CONSULTA PÚBLICA MME Nº 109 DE 02/06/2021

Consulta Pública relativa aos aprimoramentos propostos pela CPAMP (ciclo 2020-2021)

Contribuições da ENGIE BRASIL ENERGIA

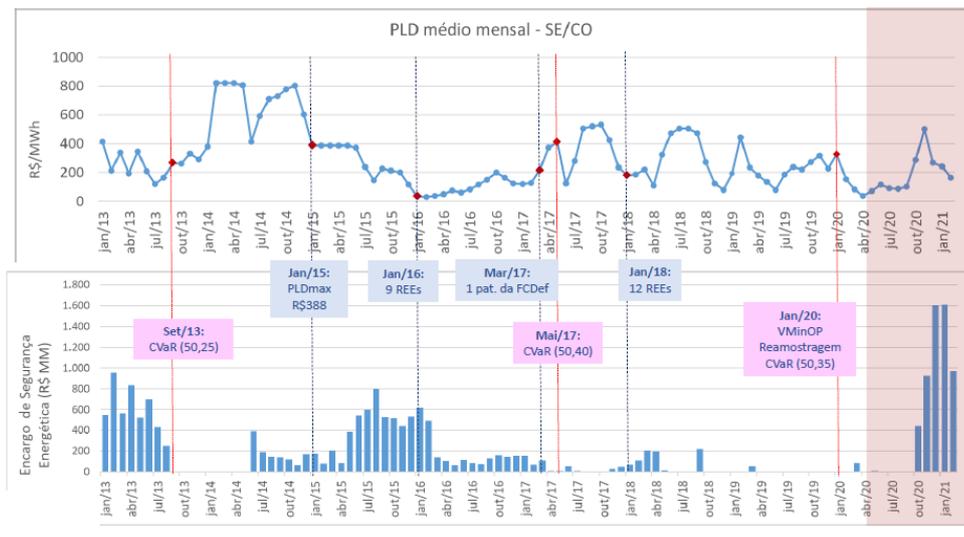
A figura a seguir ilustra uma linha do tempo dos aprimoramentos do GT Metodologia / CPAMP. Cabe resgatar que, nas inclusões/alterações históricas dos parâmetros, a redução dos encargos sempre foi um motivador, porém isso não se provou verdadeiro ao longo do tempo.

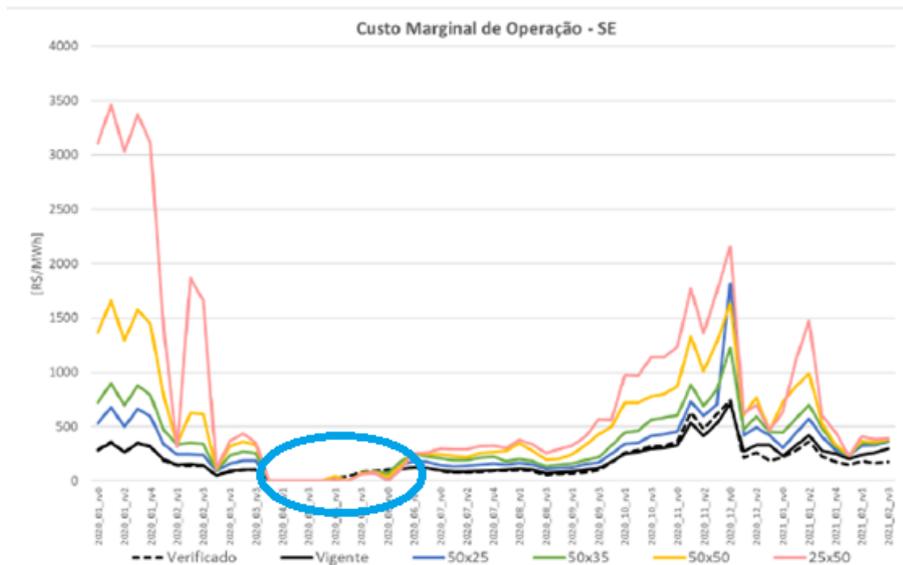
Veja, por exemplo o que foi exposto na pag 26 do Workshop GT Metodologia/CPAMP (09/06/2021):

Em todos os cenários expostos houve total desligamento de térmicas por dois meses, incorrendo em nula preservação dos reservatórios no momento.

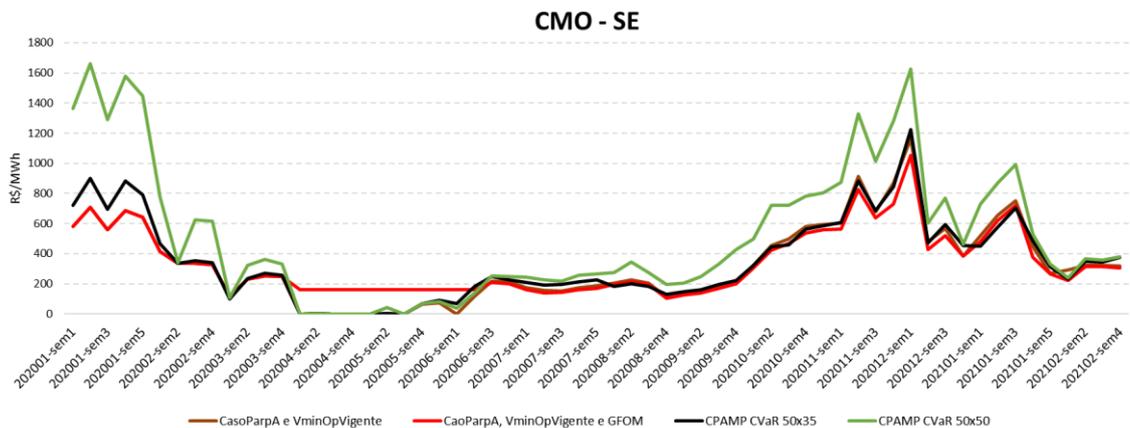
A figura abaixo mostra primeiramente o CMO para cada caso simulado:

Como forma de ilustrar o efeito do caso (b) proposto acima, o CMO foi limitado ao valor do PLDx, indicando o bloco termelétrico que seria despachado nessa faixa de preço.

Esse estudo evidencia que tanto o modelo atual quanto as alterações propostas pela CPAMP não conseguem preservar o sistema em períodos de hidrologias favoráveis, o que certamente poderia e deveria ser realizado com custo de despacho termelétrico menores e uniformes ao longo do tempo. Pelo contrário: a proposta em tela da CPAMP, o aumento da aversão a risco só eleva o despacho térmico quando o cenário hidrológico já está ruim, ou seja, acarretando custos de despacho termelétrico maiores.

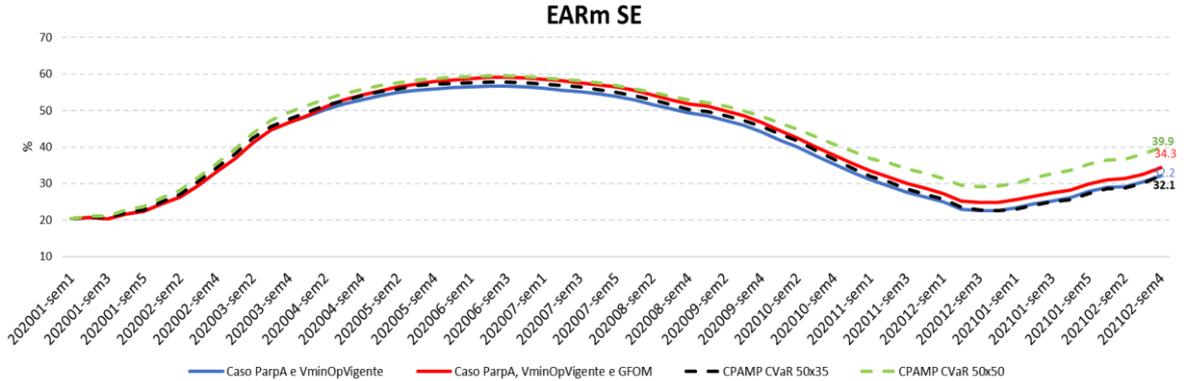
A figura abaixo apresenta o EARm do SE. Ressalta-se que para avaliação dos estudos da CPAMP utilizou-se o armazenamento inicial do Decomp semanal disponibilizado, conforme figura abaixo.

É possível evidenciar que o estudo considerando GFOM, no período de hidrologia mais favorável, o armazenamento aumentou 1,5% (Ref. estudo CPAMP CVaR 50x35). Além disso ressalta-se que não foi necessário adicionar o VminOp de 20% no SE dado que foi possível ter resultados tão bons quanto ao considerar o limite de 10% no DC e NW.
